Plaats/datum : Baarn, 31 juli 2021
Ons kenmerk : 2107_E2
: Fietsroute Verlengde
Project : Molengangenpad

1. Aanleiding, vraag

De bewoners van dit zuidelijke gedeelte van de Rottedijk hebben hun zorgen geuit over de verkeersveiligheid van het toekomstig medegebruik van de (smalle) dijk, door bestemmingsverkeer, recreatieve fietsers, waaronder snellere fietsers, en voetgangers (met huisdieren). De gemeenteraad van Zuidplas heeft aan het Recreatieschap gevraagd om een verkeersstudie op te stellen die antwoord geeft op deze verkeersveiligheidsvragen. Het Recreatieschap vraagt aan Dickvanveen om een verkeerskundig advies uit te brengen op het (concept) Definitieve Ontwerp Verlengde Molengangepad d.d. 10-11-2020.

Figuur 2: Kruising Moerkapelse Zijde met de fietsroute/Rottedijk als voorrangskruising

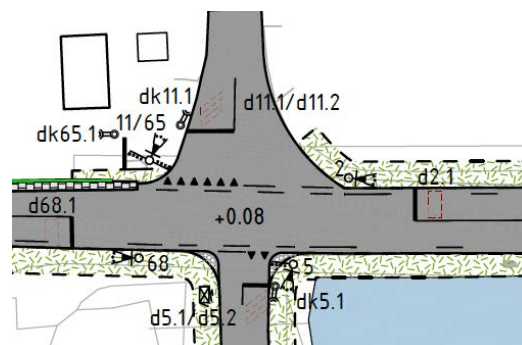
Het door alle wegbeheerders (incl. gemeente Zuidplas) vastgestelde Duurzaam Veilig principe stelt dat kruisingen van erftoegangswegen in principe gelijkwaardig zijn. De CROW richtlijnen (ASV) stellen hiervoor ofwel een plateau ofwel een 'rechts gaat voor' kruising voor. In de bestaande situatie is een voorrangregime ingesteld. Dit wijkt af van de richtlijnen. Fietsers (en autoverkeer) in noord-zuid richting dienen voorrang te verlenen aan de Moerkapelse Zijde.

Gezien de verkeerssituatie, met het relatief ongelijkwaardige verkeerskarakter van de oost-west en noord-zuid route, de hoogteverschillen van de brug en het dijklichaam ten opzichte van de Rottedijk en de hoge begroeiing langs zij (weinig doorzicht op de kruising) is deze afwijkende voorrangssituatie vanuit verkeersveiligheidsoptiek gerechtvaardigd. De vormgeving met haaiantanden en kanalisatiestrepen is daarmee passend. Wel wordt geadviseerd om de rijnsnelheid op de Moerkapelse Zijde bij het naderen van de kruising te verlagen, door het aanbrengen van snelheidsremmers. Het huidige asfaltplateau heeft hier met haar geringe hoogte slechts een zeer beperkte invloed op.

De gemeente Zuidplas is van plan dit kruispunt in de zomer van 2021 opnieuw vorm te geven en daarbij verkeerslichten te plaatsen. Hierbij wordt de wegmarkering aangepast en opnieuw aangebracht. Deze aanpassingen maken de kruising verkeersveiliger. Wel resteert de kans op roodlichtnegatie op de noord-zuid fietsroute. De bovenstaande aanbevelingen blijven daarmee van kracht.

Figuur 3: De Rottedijk tussen Westland en de fietsbrug Rotte, heeft een zeer beperkte breedte van 3.2 m.

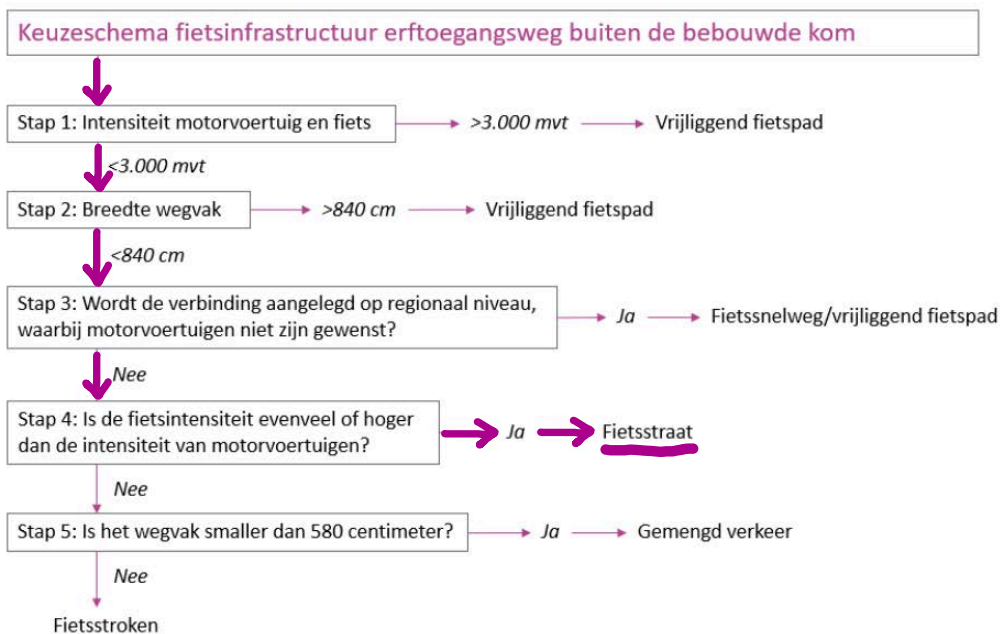
Bij de huidige wegbreedte kunnen op het smalste gedeelte (3.2 m) twee auto's elkaar niet passeren³. Ook een auto en een fiets kunnen elkaar niet tot niet comfortabel passeren. Bij stijgende fietsintensiteit zal er (iets) vaker gewacht moeten worden in een passeervak.

Tabel 1 laat de richtlijnen voor wegbreedtes zien van een erftoegangsweg (fietser en auto gemengd). In deze tabel is ook de breedte voor een tweerichtingsfietspad weergegeven. Bij de huidige breedte van 3,20 m voldoet de route aan de benodigde breedte voor de fietser bij een fietsintensiteit tot 150 fietsers/uur, maar is deze momenteel te krap voor een eenrichtingsweg auto. Op dit wegvak fietst recreatief verkeer tussen de Rotte en het Bentwoud, maar ook fietsverkeer tussen Moerkapelle en het westen: Het is het drukst bereden gedeelte. Alhoewel de exacte aantallen niet bekend zijn, zal de toekomstige fietsintensiteit ruimschoots lager liggen.⁴

Geadviseerd om het oost-west gedeelte van de Rottedijk tussen fietsbrug en kruising Westland te verbreden tot minimaal 3,5 meter, liefst 3,85 meter, aangezien de fietsintensiteit op dit deel hoger ligt. Bovendien is, met de passeerplaats, een groot deel al verbreed zodat de totale wegaanpassing tussen brug en kruising relatief beperkt is. Dit wegvak ligt tot op heden 'buiten de scope' van het Definitief Ontwerp.

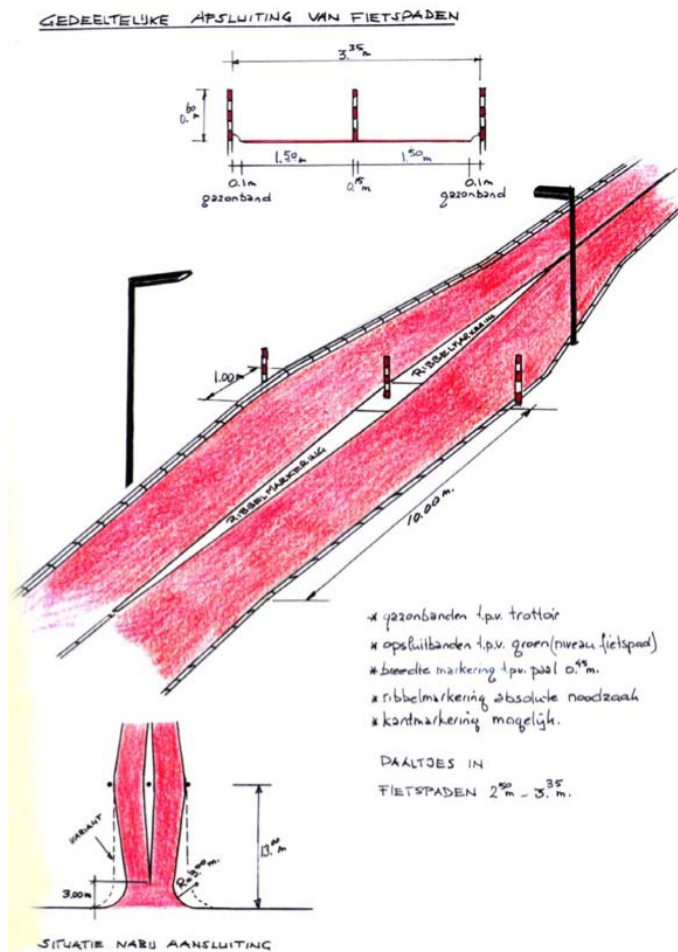
Bij de aansluiting van het fietspad op de Rottedijk, 40 meter ten noorden van Rottedijk 16, is een keermogelijkheid ontworpen. In de bestaande situatie is dit een keerlus met een beperkte radius. In het Definitief Ontwerp is een insteekplaats voorgesteld, waar men inrijdt, achteruit steekt en terugrijdt. De keuze voor deze

insteekplaats biedt geen vergrote verkeersveiligheid. Beide keermogelijkheden zijn bijzondere verrichtingen waarbij de automobilist het overig (fiets)verkeer voor laat gaan, maar bij de optie met achteruitrijden is het zicht erg beperkt. De optie waar verkeer in een kleine keerlus langzaam draait biedt breed zicht via de voorruit, met lage rijsnelheid. De bestaande oplossing wordt als veiliger beoordeeld dan de beoogde nieuwe oplossing.
